INFORMACIÓN DE SERVICIO

Indicación para el montaje del brazo tensor

534 0412 10

Fabricante: Ford

Figura 3: Tornillos

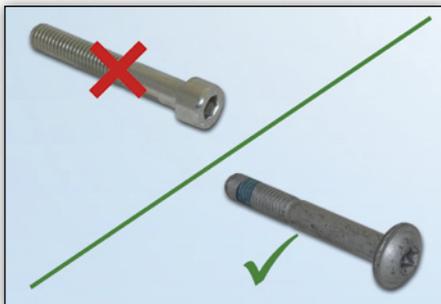
Durante la instalación del brazo tensor 534 0412 10 de Schaeffler Automotive Aftermarket, es imprescindible cambiar el tornillo extraído del brazo tensor antiguo por el tornillo nuevo suministrado (**Fig. 3**).

Utilice siempre el tornillo suministrado con el brazo tensor.
